新竹縣政府工程查核代表照片表

工程名稱：上比來聯絡道路 4K+150~7K+220 改善工程

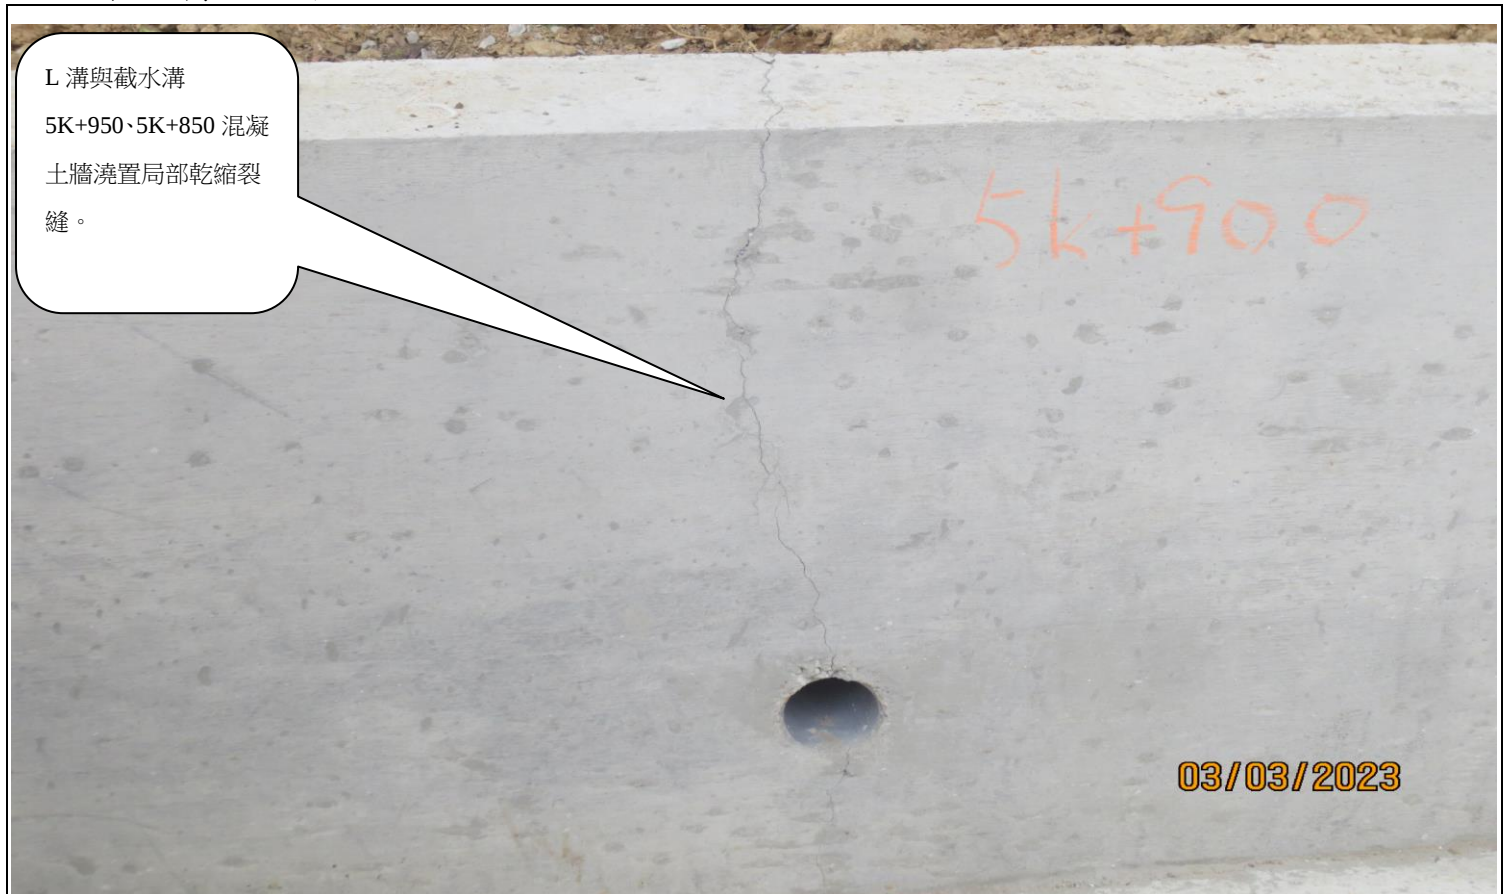
L 溝與截水溝 5K+950、5K+850 混凝土牆澆置局部乾縮裂縫。
